TÍTULO ÚNICO AMBIENTAL

Nº TUA	TUA20200109000007
REQUERENTE	VNC - Vila Nova de Cacela, Promoção Imobiliária e Investimentos Turísticos, Lda
Nº DE IDENTIFICAÇÃO FISCAL	502237783
ESTABELECIMENTO	Monte Rei
CÓDIGO APA	APA04376823
LOCALIZAÇÃO	Sesmarias
CAE	68100 - Compra e venda de bens imobiliários

No âmbito do procedimento de AIA do EIA do projeto de “Expansão do Campo de Golfe de Monte Rei” – em fase de estudo prévio, foi emitida em 20/12/2019, a Declaração de Impacte Ambiental (DIA) com sentido de decisão favorável condicionada, tendo presente que a Comissão de Avaliação (CA) propôs a emissão de parecer favorável ao projeto em referência, condicionado à apresentação no RECAPE do desenvolvimento das condicionantes, medidas e dos planos de monitorização.

Figura 6. Comparação do PGF com o plano de escavações. A linha escura na carta do lado esquerdo corresponde à área a terraplanar conforme transposta da carta do lado direito que indica os volumes de terra a movimentar. (Fonte: parecer setorial do ICNF, fevereiro de 2024)

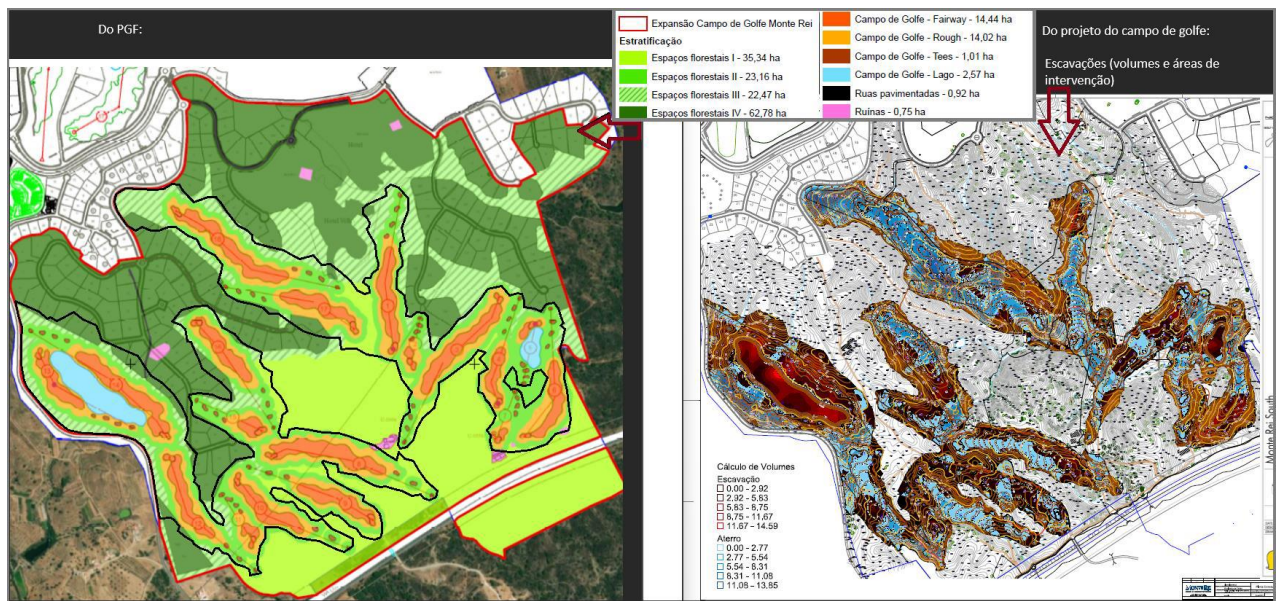
Assim, para as envolventes dos relvados do golfe, a simbologia de tramas das ÁRVORES (segundo o PGF), no desenho AP-07, parece mais referir-se ao que será destruído (do que atualmente consta do PGF) do que aquilo que vai ser plantado (comparar com o desenho AP-01).

Estas constatações, para além de indicarem algum desfasamento entre o layout do projeto e o previsto no PGF, apontam para a possível disponibilidade de espaço adicional para o alargamento da área ocupada por quercíneas que pode não estar a ser devidamente utilizado.

Analisada a figura 4 (extrato do PGF) que representa os espaços florestais tipo 1, em comparação com a figura 5 acima, verificamos que parte dos Espaços Florestais tipo I poderiam ser beneficiados com arborizações para recuperação da densidade florestal pós incêndio (usando quercíneas e outras espécies autóctones), aos quais podem ser acrescidas algumas áreas dos espaços florestais tipo II e III.

Figura 7. Localização das árvores a abater conforme os dados dos Quadros 2, 3, 4 e 5 do Anexo VIII, aqui transpostos para SIG. (Fonte: parecer setorial do ICNF, fevereiro de 2024)

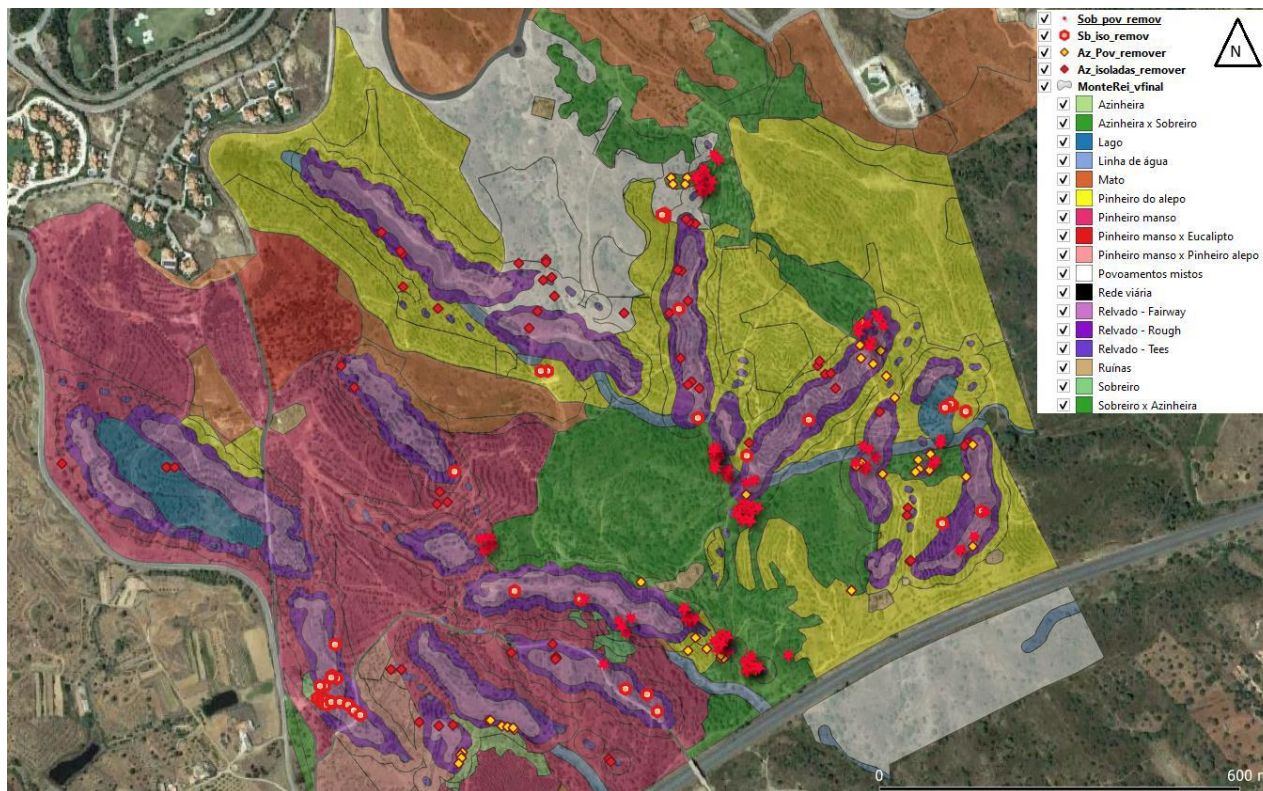
2 No Anexo VIII a este RECAPE nas páginas 5 a 10 da memória descritiva associada são indicadas e georreferenciadas para abate, 45 azinheiras em povoamento, 62 azinheiras isoladas, 115 sobreiros em povoamento e 42 sobreiros isolados, num total de 264 árvores, 160 em povoamento e 104 isoladas.

Verificam-se assim discrepâncias nos números constantes nos vários documentos sobre o n.º de azinheiras e sobreiros a abater, carecendo este aspeto de explicitação.

Figura 9. Estrato da cartografia do projeto (Desenho n.º 8 da Planta estratégica, especialidade de movimento de terras). (Fonte: parecer setorial do ICNF, fevereiro de 2024)

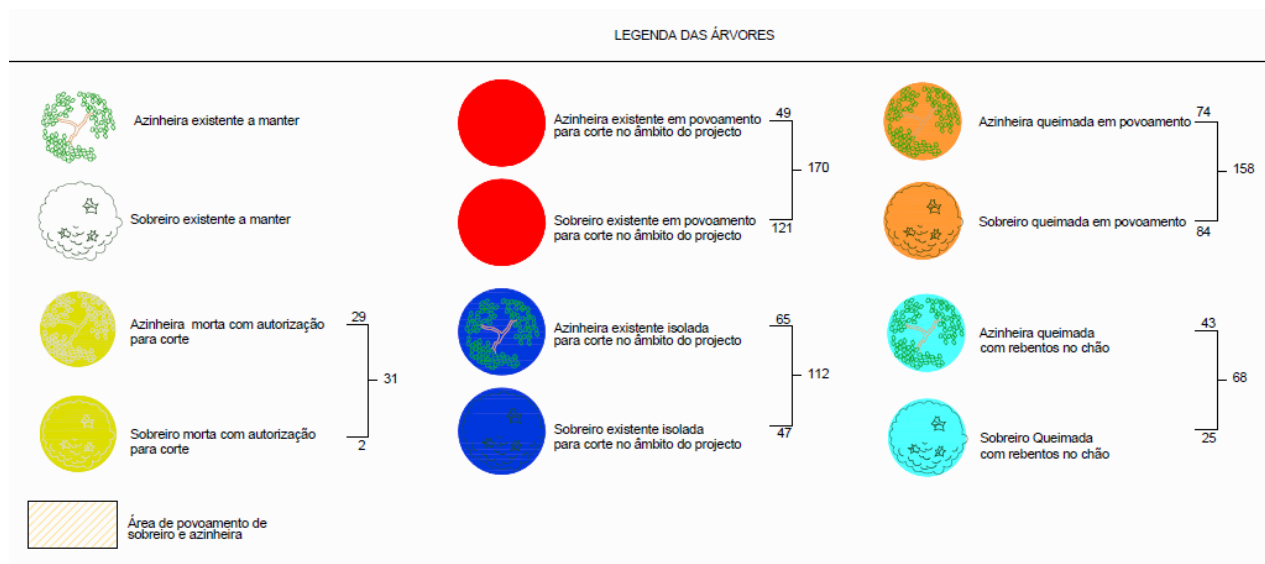
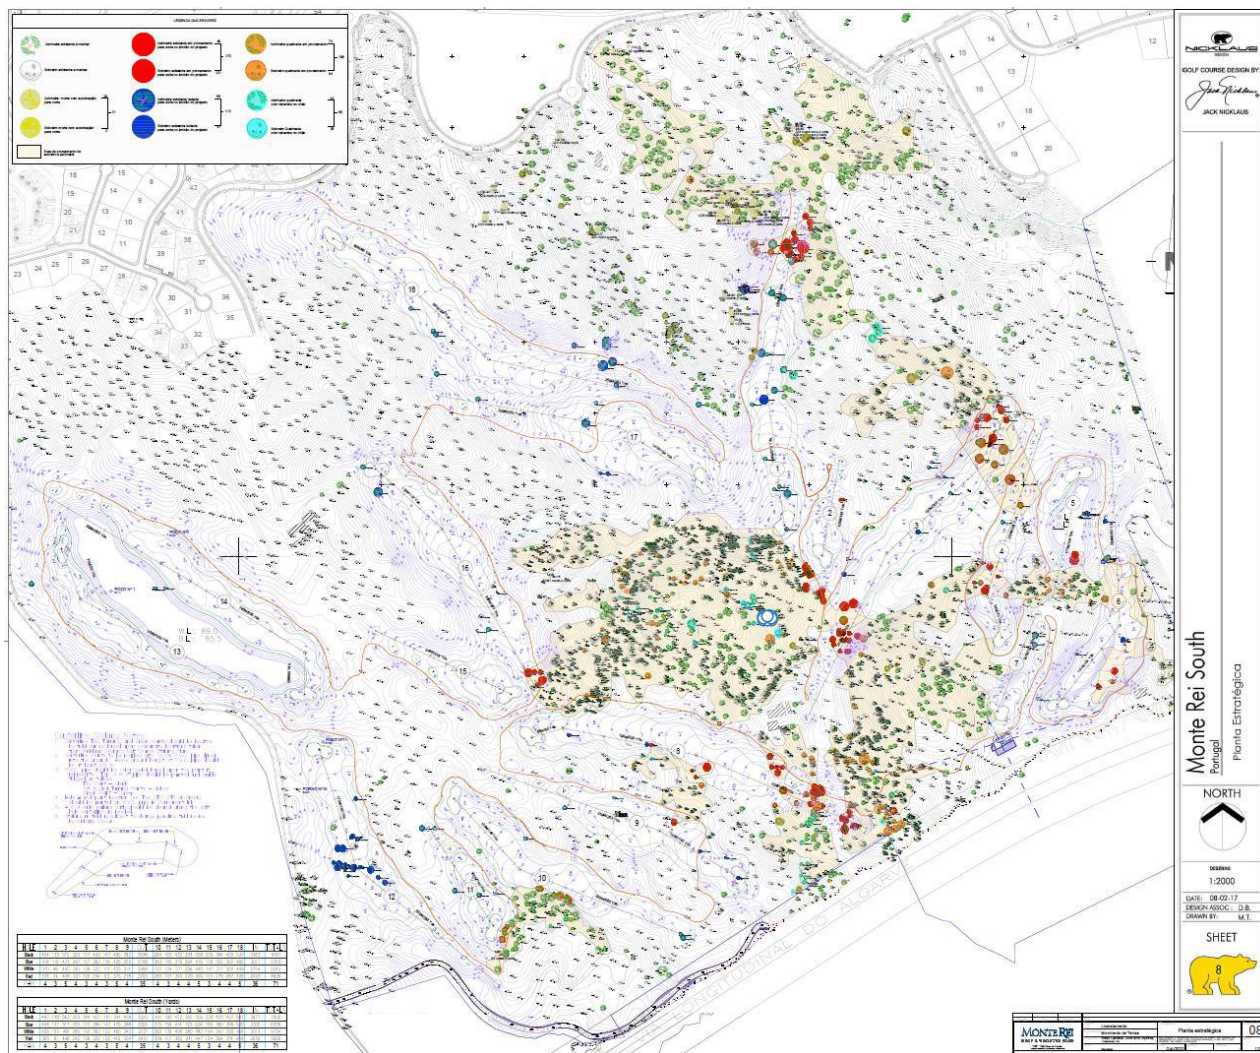
Árvores queimadas em povoamento (mortas?): Azinheira (74) + Sobreiro (84) = 158 árvores.

Árvores queimadas com rebentos (a recuperar): Azinheira (43) + Sobreiro (25) = 68 árvores.

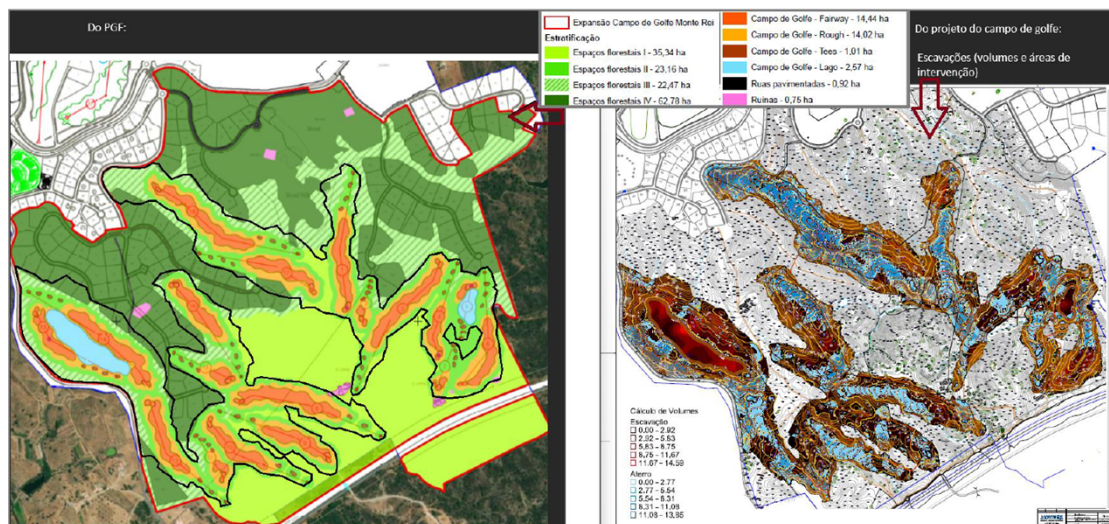
Assim, para as envolventes dos relvados do golfe, a simbologia de tramas das ÁRVORES (segundo o PGF), no desenho AP-07, parece mais referir-se ao que será destruído (do que atualmente consta do PGF) do que aquilo que vai ser plantado (por comparação com o desenho AP-01).

Estas constatações, para além de indicarem algum desfazamento entre o *layout* do projeto e o previsto no PGF, apontam para a possível disponibilidade de espaço adicional para o alargamento da área ocupada por quercíneas que pode não estar a ser devidamente utilizado.

Analisada a Figura 2 (extrato do PGF) que representa os espaços florestais tipo 1, em comparação com a Figura 3, verifica-se que parte dos Espaços Florestais tipo I poderiam ser beneficiados com arborizações para recuperação da densidade florestal pós incêndio (usando quercíneas e outras espécies autóctones), aos quais podem ser acrescidas algumas áreas dos espaços florestais tipo II e III.

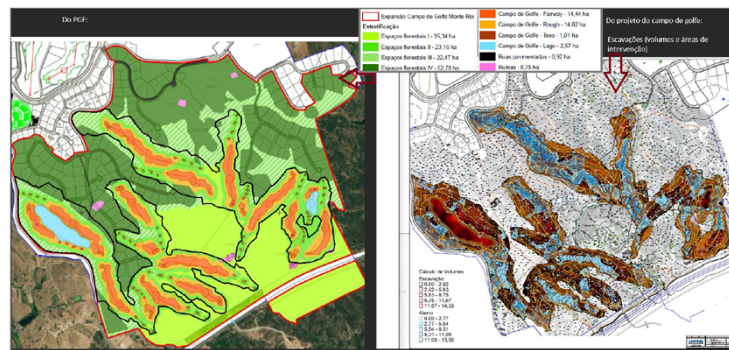
Assim, para as envolventes dos relvados do golfe, a simbologia de tramas das ÁRVORES (segundo o PGF), no desenho AP-07, parece mais referir-se ao que será destruído (do que atualmente consta do PGF) do que aquilo que vai ser plantado (por comparação com o desenho AP-01).

Estas constatações, para além de indicarem algum desfazamento entre o *layout* do projeto e o previsto no PGF, apontam para a possível disponibilidade de espaço adicional para o alargamento da área ocupada por quercíneas que pode não estar a ser devidamente utilizado.

Analisada a Figura 1 (extrato do PGF) que representa os espaços florestais tipo 1, em comparação com a Figura 2, verifica-se que parte dos Espaços Florestais tipo I poderiam ser beneficiados com arborizações para recuperação da densidade florestal pós incêndio (usando quercíneas e outras espécies autóctones), aos quais podem ser acrescidas algumas áreas dos espaços florestais tipo II e III.
